Porto de Lisboa

ZONA DE ABRIGO PARA EMBARCAÇÕES DE PESCA NA COVA DO VAPOR

ESTUDO DE IMPACTE AMBIENTAL

ELEMENTOS ADICIONAIS

FIG. 2 – Enquadramento da Planície Litoral

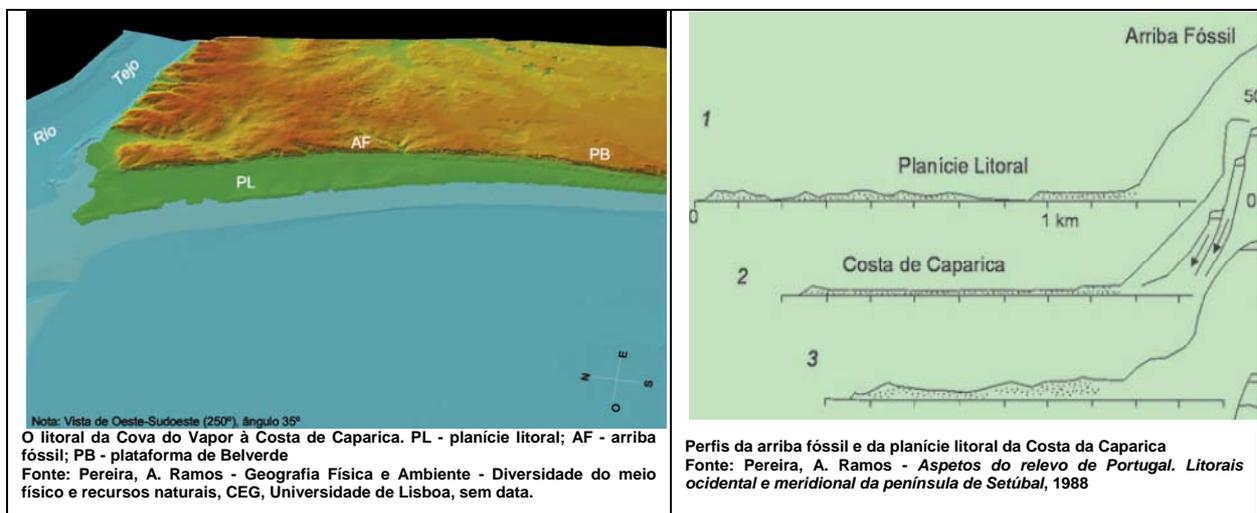
1. Complementar a caracterização geológica, com maior detalhe e maior enfoque na geologia da planície costeira (sobretudo do seu extremo norte), englobando os aspetos relacionados com a sua geomorfologia e evolução (independentemente da referência ao enquadramento geológico regional ser importante, sendo que intervenção ocupa uma pequena área e que os eventuais impactes terão um efeito local, é indispensável que a caracterização geológica se foque sobretudo sobre a zona, ou unidade geológica, onde a intervenção se insere).

A planície costeira onde se insere a Cova do Vapor corresponde a uma extensa faixa de acumulação arenosa que se desenvolve ao longo do litoral ocidental da Península de Setúbal para norte da Lagoa de Albufeira até à Cova do Vapor e que dá à linha de costa um traçado regular, em arco de círculo.

Esta faixa é enquadrada do lado de terra por uma plataforma a maior altitude e que é contudo variável (Plataforma de Belverde), cuja vertente escarpada do lado do mar é conhecida por Arriba Fóssil da Costa da Caparica. Esta vertente escarpada que se pode observar em toda a sua extensão do Miradouro dos Capuchos e cuja panorâmica para a Cova do Vapor se apresentou na FIG. IV.47 no descritor Paisagem, é uma antiga vertente erodida pelo mar mas que dele se foi afastando devido ao seu próprio recuo por deslizamento e à acumulação de sedimentos no seu sopé. Estes sedimentos seriam também aqui depositados pelo mar que os trazia da foz do rio Tejo, vindo assim a constituir a denominada planície litoral da Costa da Caparica (Pereira, A. Ramos, *Geografia Física e Ambiente - Diversidade do meio físico e recursos naturais*, CEG, Universidade de Lisboa, sem data).

FIG. 7 – Representação esquemática do sentido do transporte sólido litoral na zona da Cova do Vapor

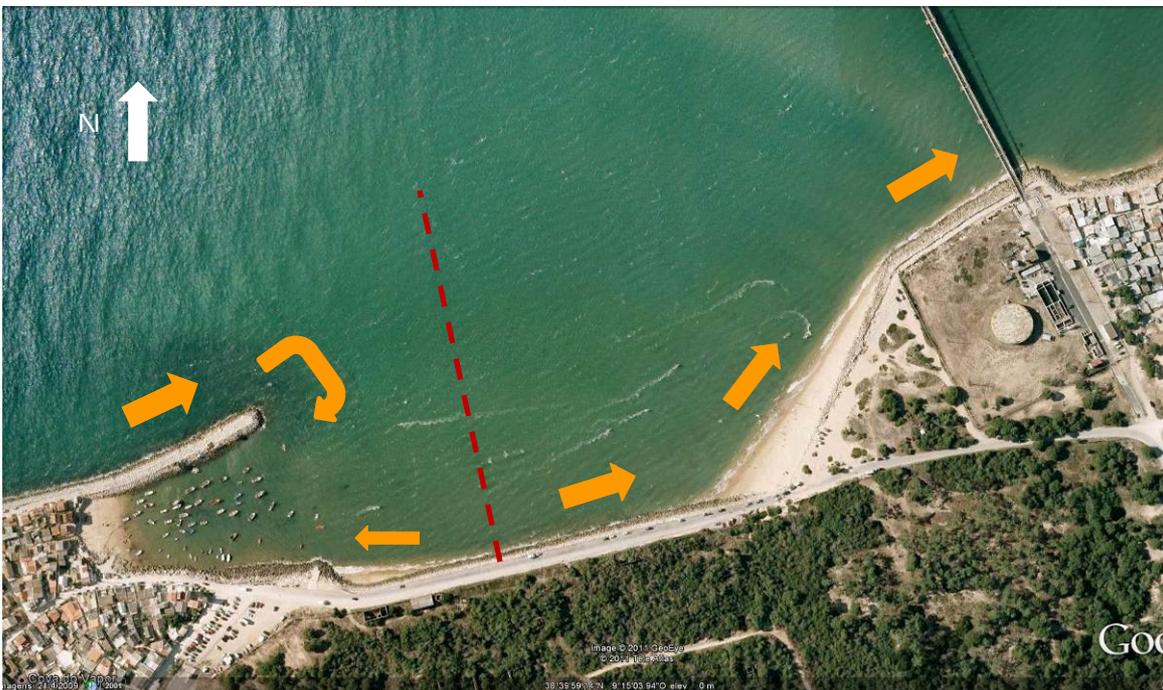
4. É referido que a refração na cabeceira do molhe norte é, através da refração da ondulação proveniente do quadrante de Oeste, causadora da inversão do transporte sedimentar na baía, levando a que este se efetue no sentido nascente – poente.
5. Solicita-se imagem, proveniente da modelação, que tal indique.

O que é efetivamente dito é que “o transporte sólido litoral na zona imediatamente adjacente à pequena baía abrigada pelo molhe atualmente existente, por efeito dos fenómenos de difração da agitação nele incidente e por ele induzidos, processa-se no sentido nascente-poente” (FIG. 7).

FIG. 14 – Aquífero da Planície Arenosa da Costa da Caparica

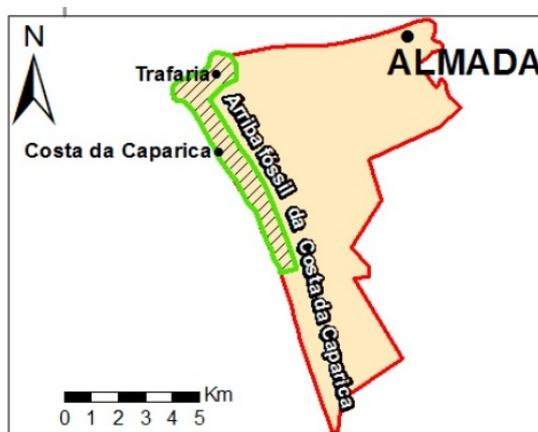
1. Apresentar a caracterização do aquífero superficial da planície costeira da Costa da Caparica. Enquadrar a intervenção com o/os sistemas aquífero afetados.

A configuração geral do escoamento subterrâneo dá-se em direção ao Oceano, segundo uma direção que se aproxima da perpendicular à linha de costa.

Na planície arenosa da Costa da Caparica pode ainda ser individualizado um subsistema que interessa as areias de duna e cuja localização se apresenta na figura seguinte (Ferreira, Frederico et al, *Características Microquímicas e Hidrodinâmicas do aquífero na planície arenosa da Costa da Caparica*, 9º Seminário sobre Águas Subterrâneas, março de 2013).

FIG. 15 – Área da bacia abrigada (situação atual e futura)

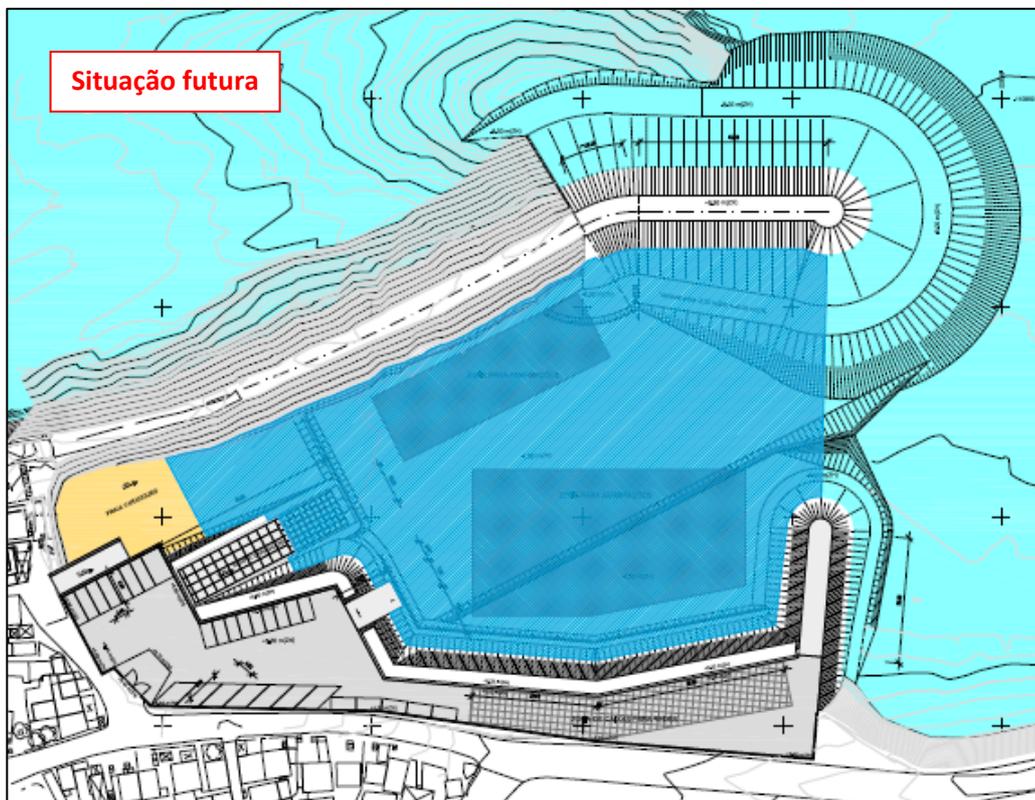
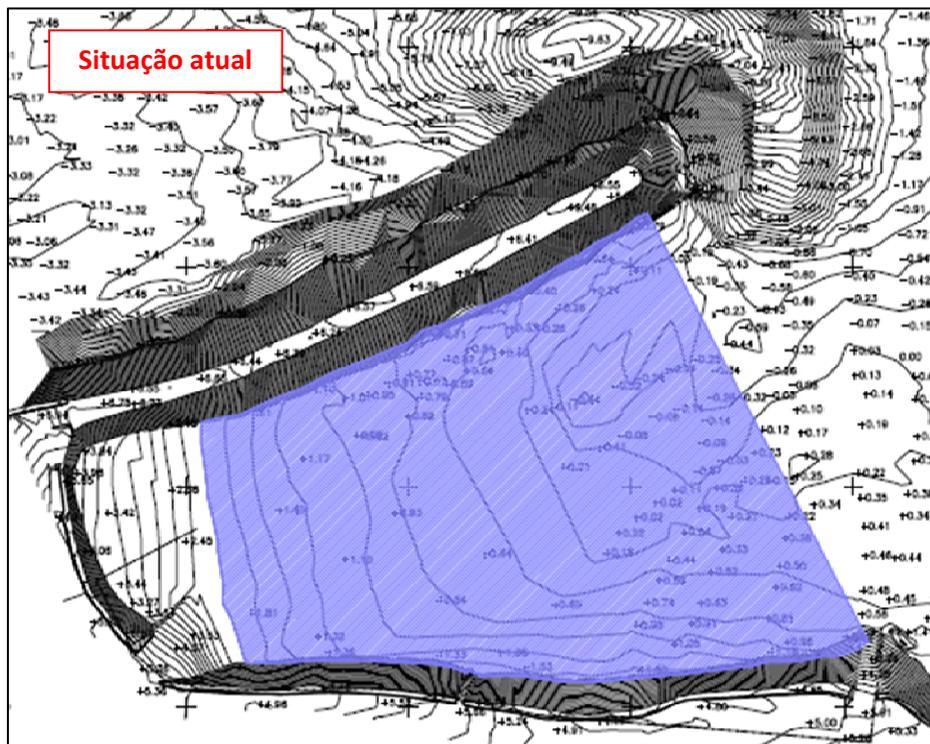
1. Apresentar a caracterização do aquífero superficial da planície costeira da Costa da Caparica. Enquadrar a intervenção com o/os sistemas aquífero afetados.
2. Área do espelho de água do porto de abrigo.
3. Comparar as áreas do espelho de água da zona abrigada entre a situação de referência e após a intervenção.

Assim, pode concluir-se que a área total da bacia abrigada não é alterada. Com efeito, a área que se ocupará na parte oeste e sul da bacia será, no essencial, compensada pelo aumento da área da bacia para nascente, devido ao prolongamento do molhe.

Na figura a seguir apresenta-se a identificação das áreas acima indicadas.

FIG. III. 8 – Estaleiro e Acessos de Obra

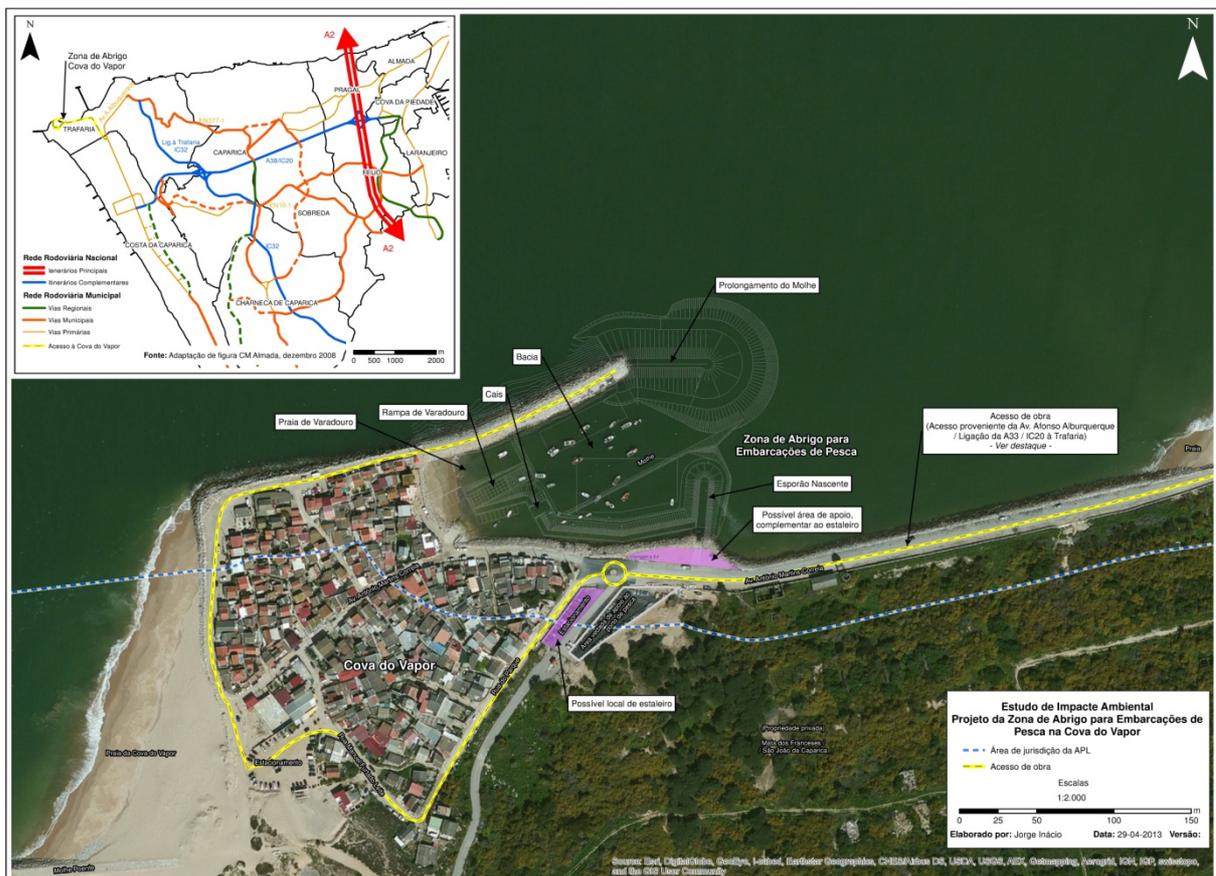
4. Identificar os percursos a utilizar pelos camiões para a obra de prolongamento do molhe, que implicará um atravessamento da área urbana.

Os acessos de obra são visíveis na FIG. III. 8 do EIA que se apresenta seguidamente, a qual foi complementada com o acesso de obra ao molhe.

PERFIL P1

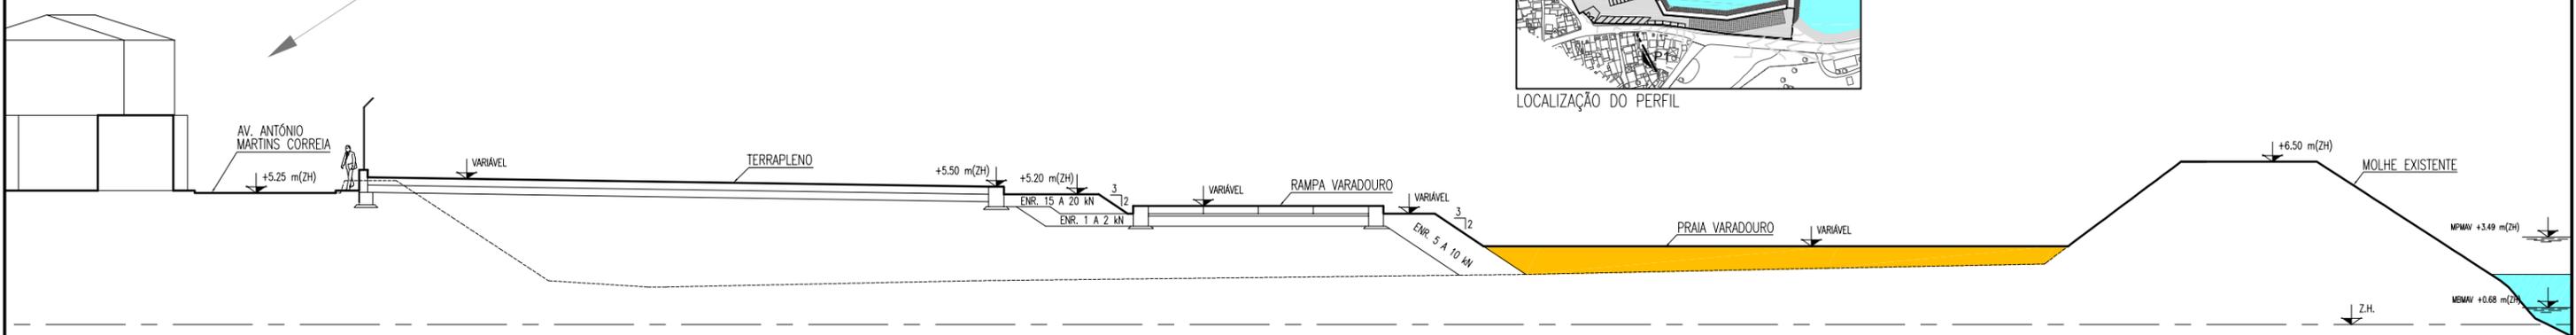
3. Corte transversal abrangendo o molhe existente, praia, rampa de varadouro, terraplano, Av. António Martins Correia e casario de acordo com as cotas de projeto previstas para a obra e intersectadas pelo perfil. As cotas altimétricas devem ser indicadas.

O corte transversal é apresentado seguidamente.
